E/ECE/324 }  
E/ECE/TRANS/505 } Rev.1/Add.51/Rev.2/Amend.2

**Additif 51 : Règlement No 52**

**Révision 2 - Amendement 2**

**PRESCRIPTIONS UNIFORMES RELATIVES AUX CARACTERISTIQUES DE  
CONSTRUCTION DES VEHICULES M2 ET M3 DE FAIBLE CAPACITE**

"Figure 15b

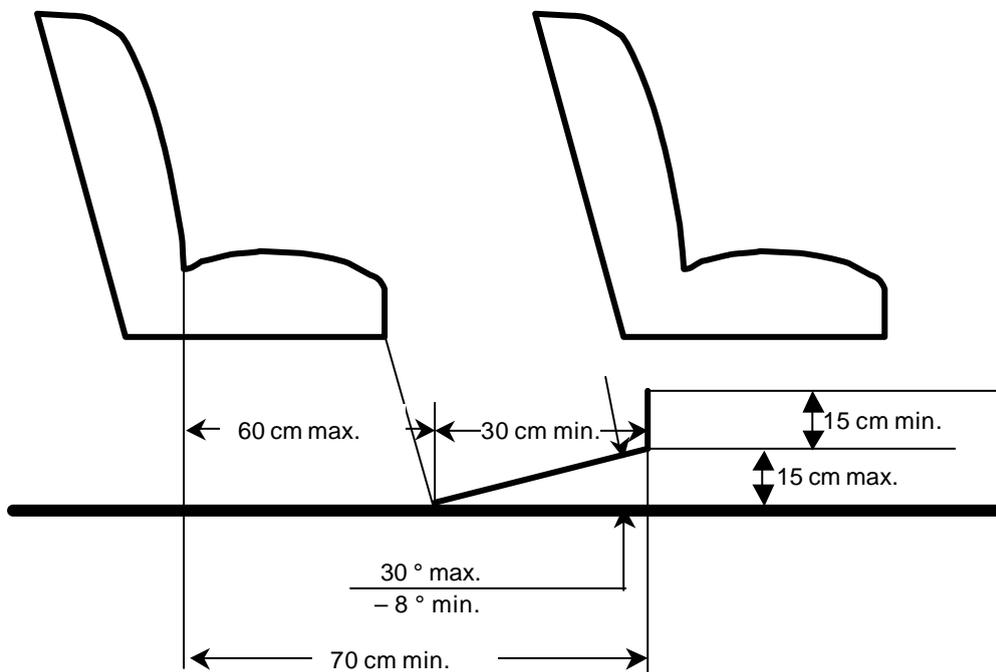
Insérer une nouvelle figure 15b, ainsi conçue:

ESPACE POUR LES VOYAGEURS OCCUPANT UN SIÈGE SITUÉ DERRIÈRE  
UN AUTRE SIÈGE ET/OU UN SIÈGE FAISANT FACE À L'ALLÉE  
(voir le paragraphe 5.7.8.5.2.)

"5.7.8.5.2. Pour un siège situé derrière un autre siège et/ou un siège faisant face à l'allée, il doit y avoir un dégagement minimum d'une profondeur d'au moins 300 mm et d'une largeur conforme au paragraphe 5.7.8.2.1 (voir fig. 15b de l'annexe 3). La présence dans cet espace de piètements de sièges et d'intrusions visés aux paragraphes 5.7.8.1.3.3 et 5.7.8.1.3.4 est autorisée, à condition qu'un espace suffisant soit laissé aux pieds du voyageur. Cet espace pour les pieds peut en partie être situé dans l'allée et/ou au-dessus de celle-ci, mais ne doit pas créer d'obstruction lorsque l'on mesure la largeur minimale de l'allée conformément au paragraphe 5.7.5. Les ceintures de sécurité et leurs ancrages peuvent empiéter sur cet espace."

"Figure 21

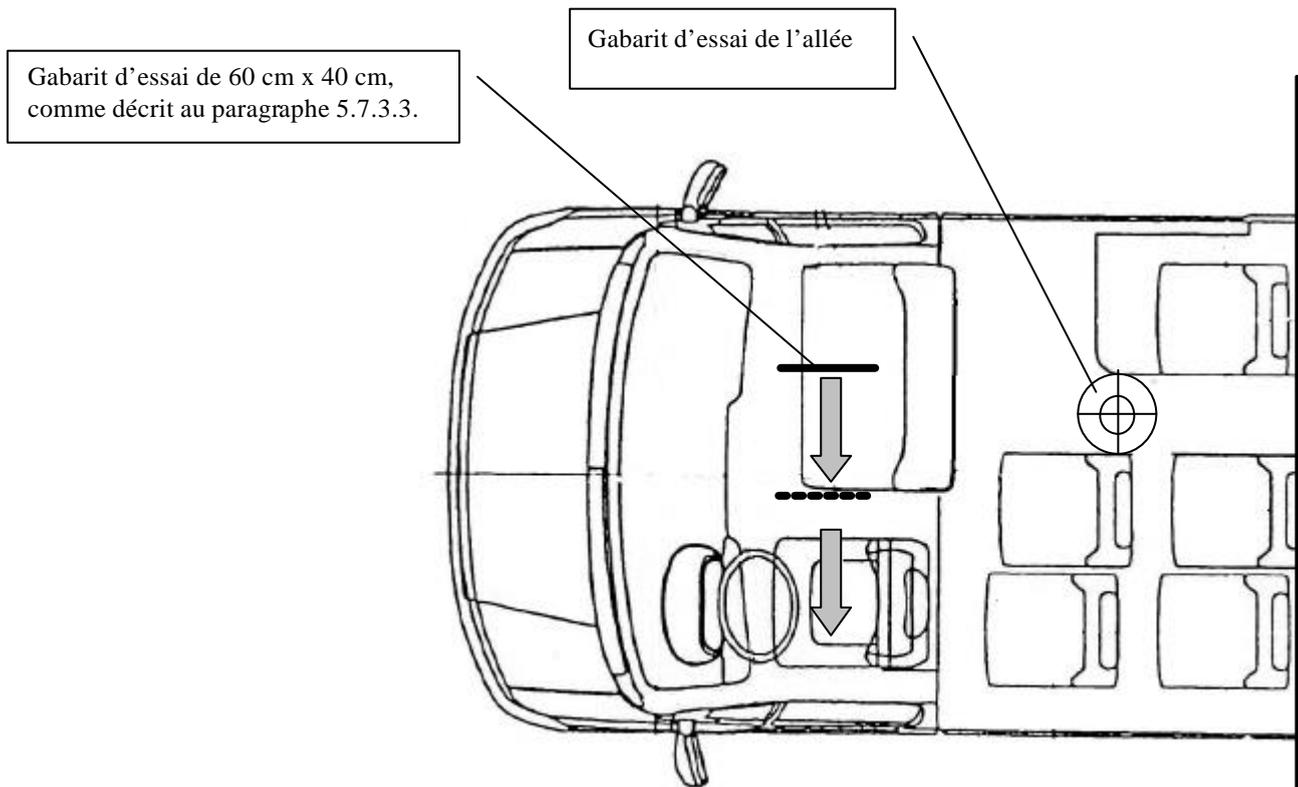
Insérer les nouvelles figures 21 et 22, ainsi conçues:

**ACCÈS À LA PORTE DU CONDUCTEUR**  
(voir le paragraphe 5.6.2.5.2.)

"5.6.2.5.2. La porte du conducteur est admise comme porte de secours pour les occupants des sièges situés à côté de celui du conducteur, à condition que l'on puisse faire passer un gabarit d'essai, depuis les sièges des occupants jusqu'à l'extérieur du véhicule, par la porte du conducteur (voir annexe 3, fig. 21).

La vérification de l'accès à la porte du conducteur est soumise aux prescriptions du paragraphe 5.7.3.2., en utilisant le gabarit d'essai de 600 x 400 mm décrit au paragraphe 5.7.3.3. La porte de service pour les passagers doit être située sur le côté du véhicule opposé à celui où se trouve la porte du conducteur et est admise comme porte de secours pour le conducteur;"
